(仮称) 胎内第二風力発電事業に係る  
環境影響評価方法書

補足説明資料

エネクス電力株式会社

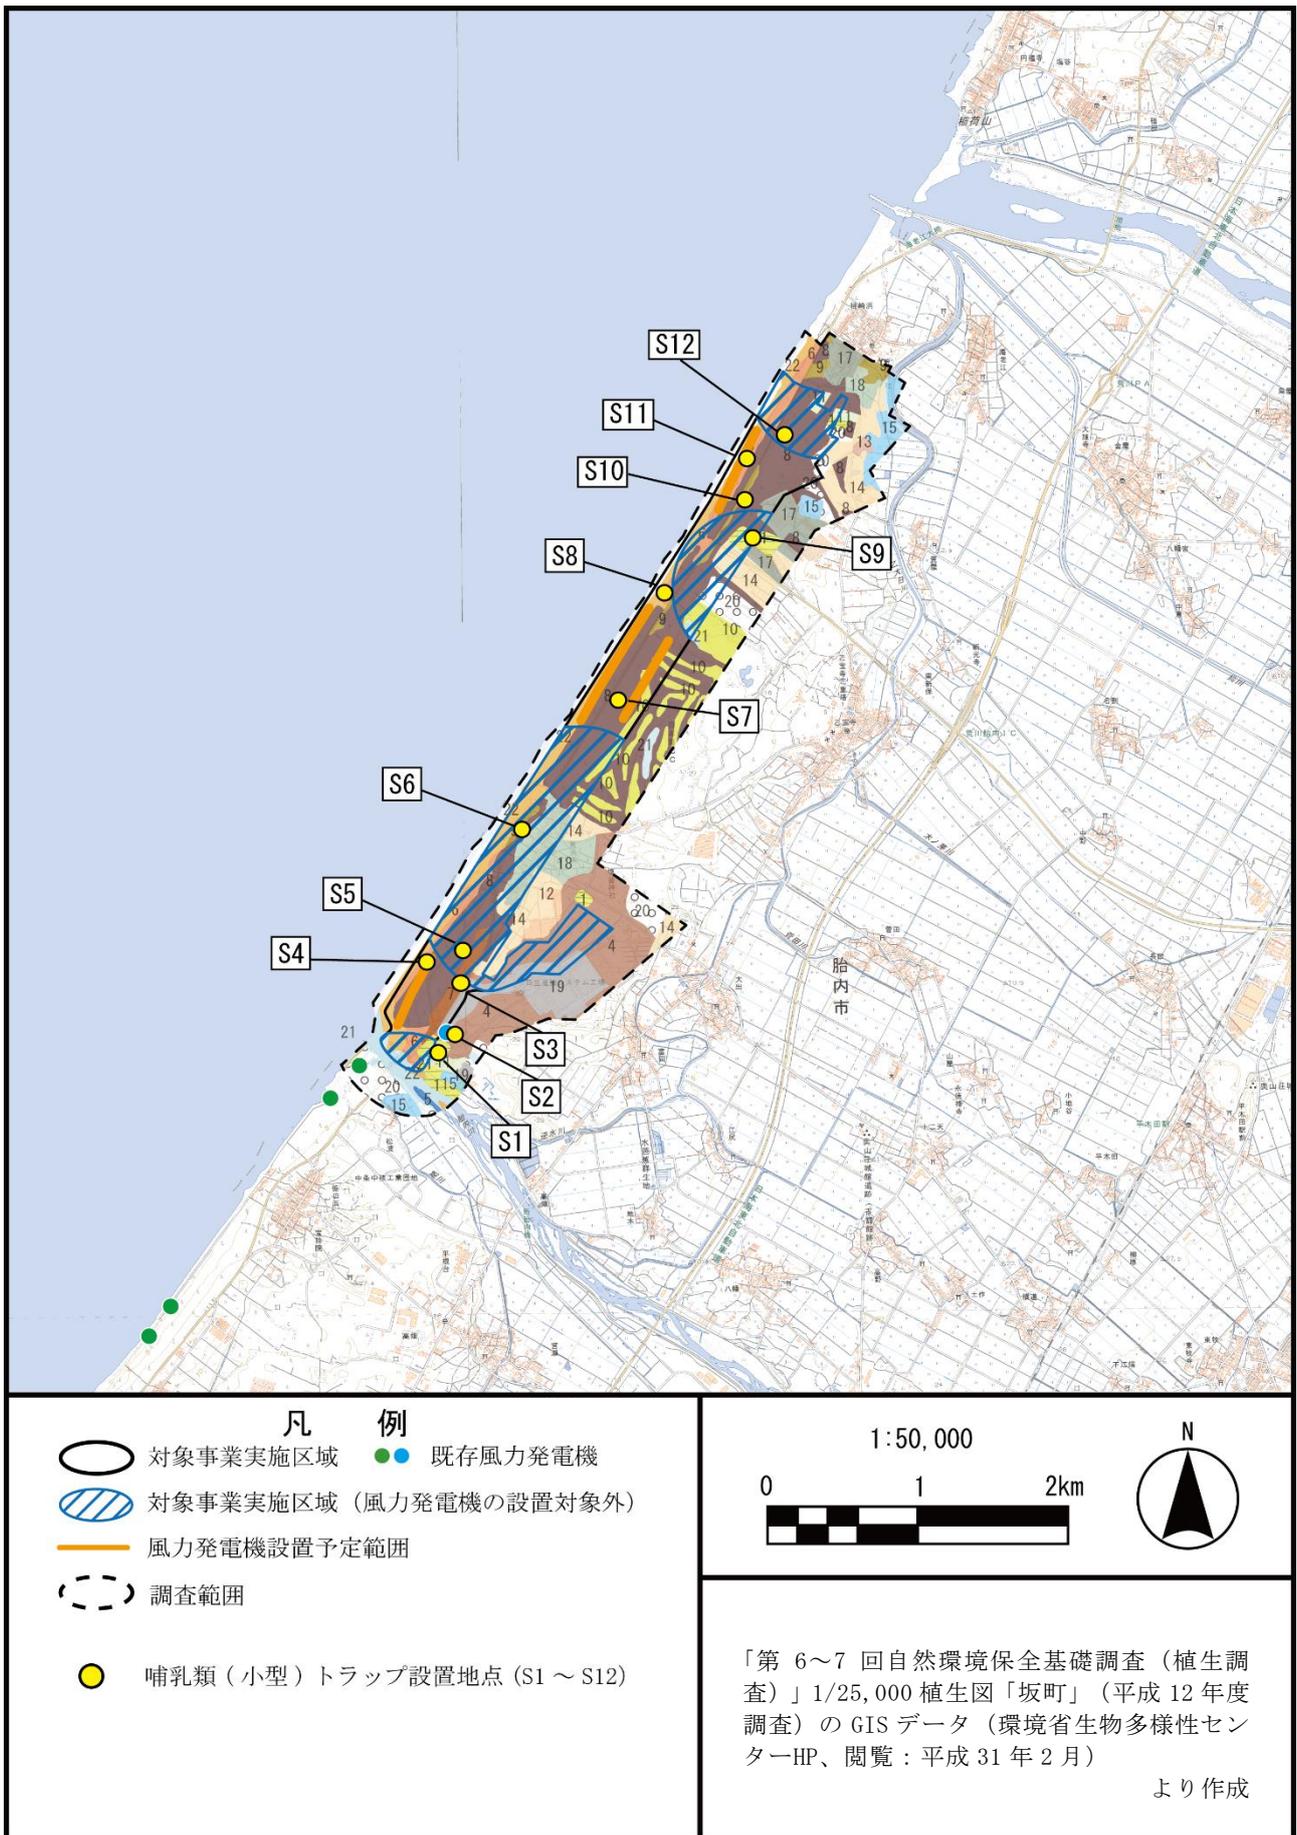
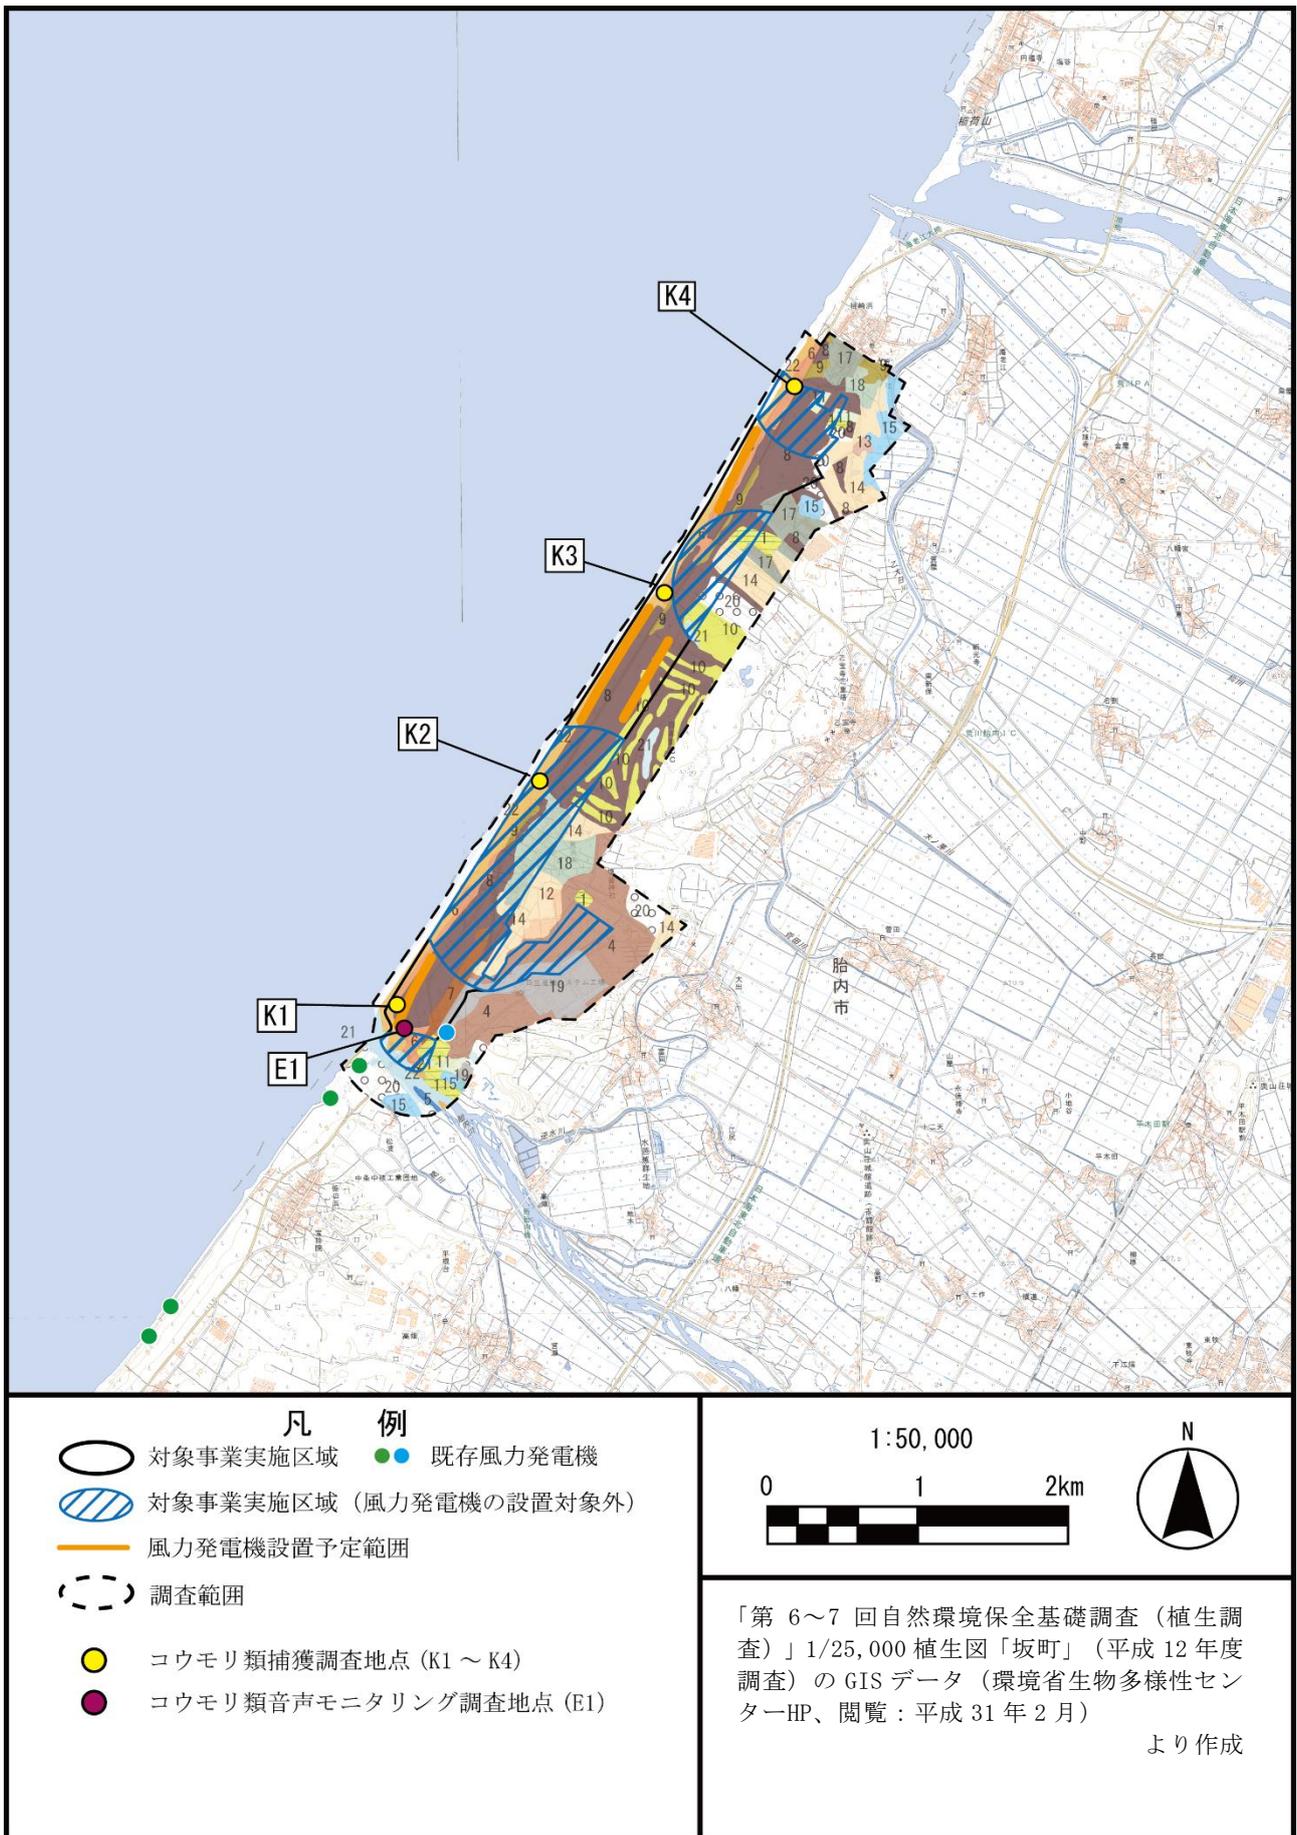
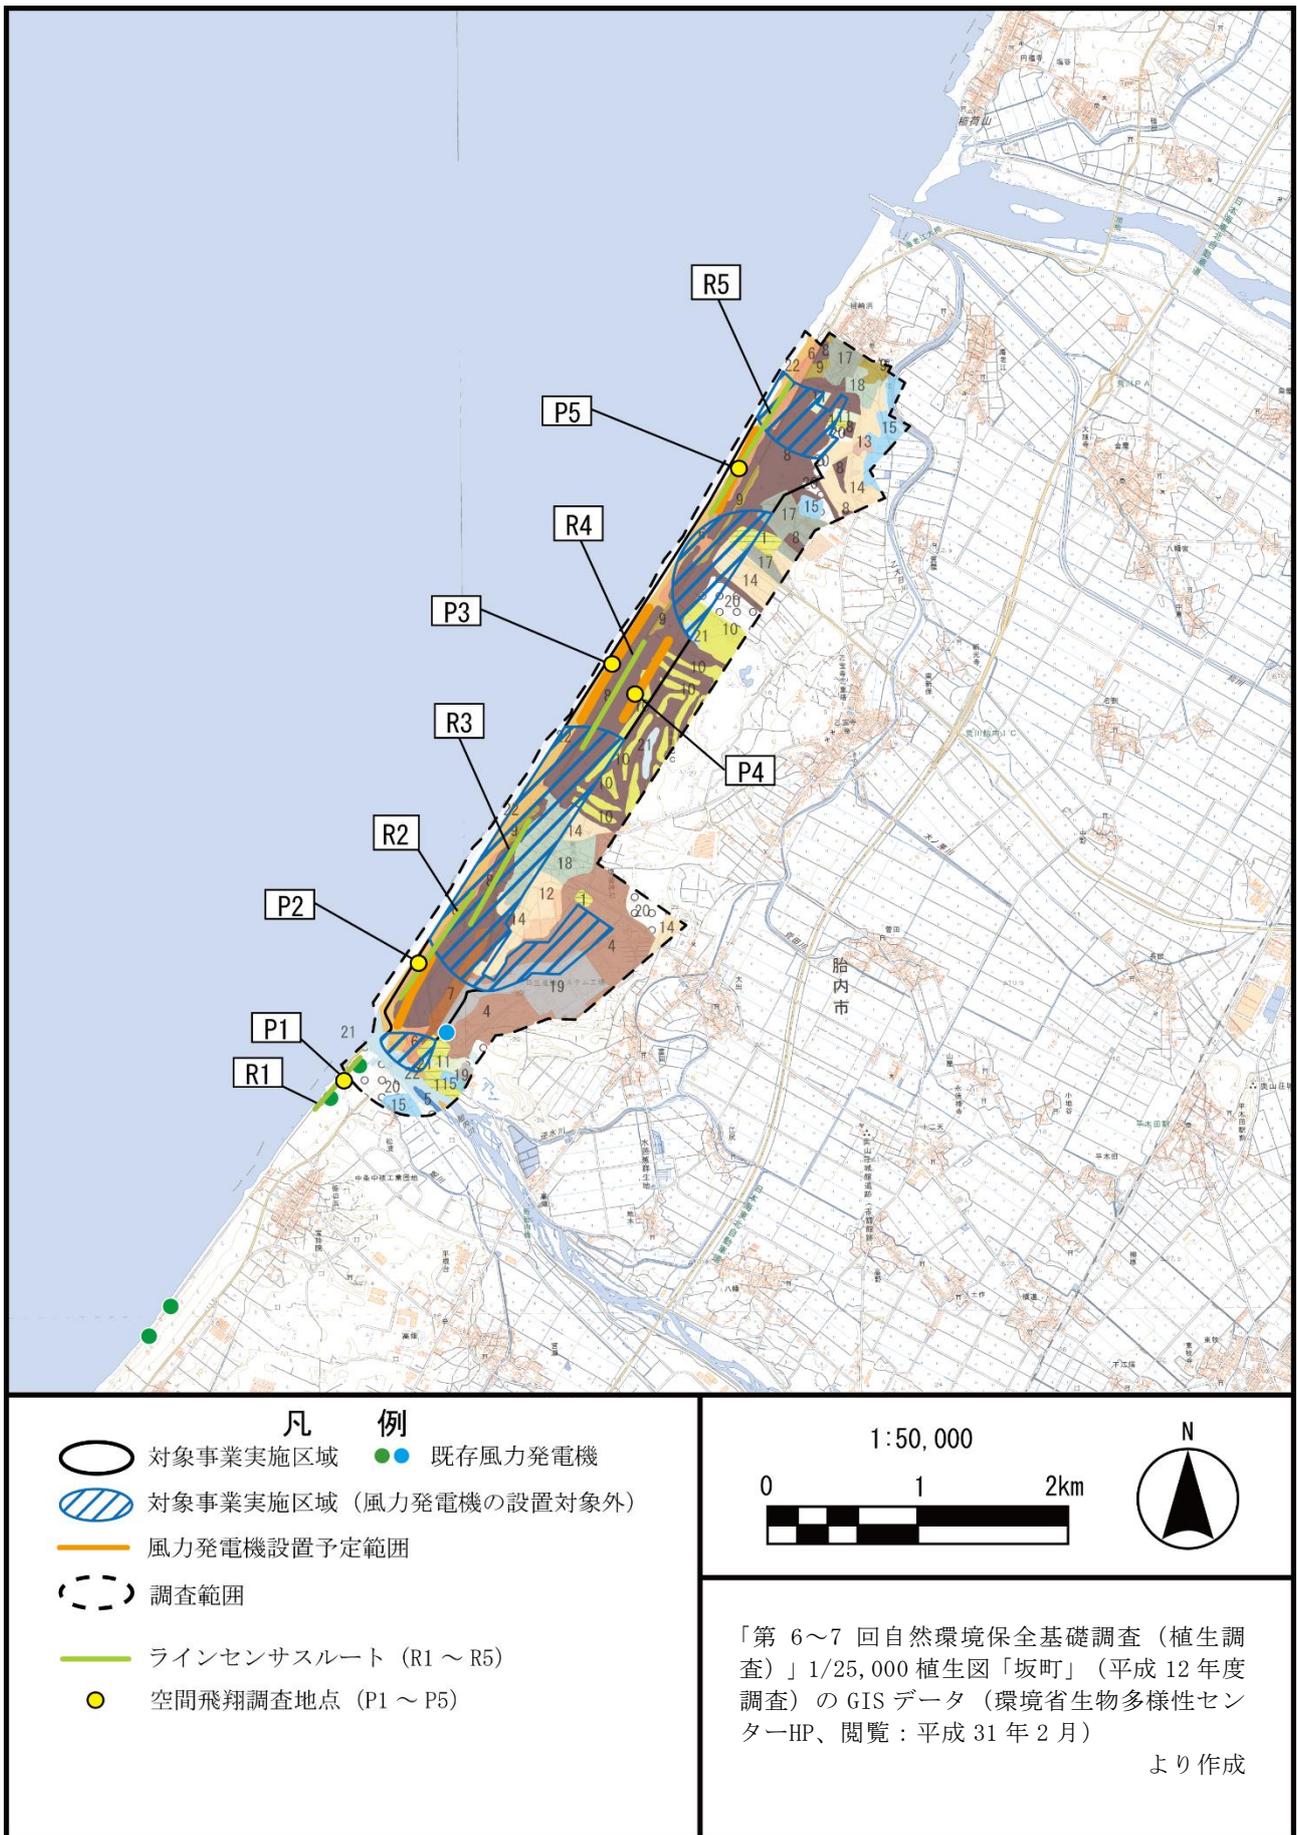
調査地点の設定根拠は記載されているか。（動物、植物、生態系の調査地点は植生の状況を踏まえ適切に選定されているか。そのことが分かるように、植生図に重ね合わせて調査地点図を作成しているか。）

猛禽類及び渡り鳥以外の調査地点については植生の状況を踏まえて設定しております。各調査地点の概況については、方法書の表 6.2-1(28)～(32)、(45)～(46)のとおりですが、植生図と重ね合わせた調査地点を示しておりませんでしたので、動物及び生態系の調査地点と植生図の重ね合わせ図を図6のとおりお示しいたします。
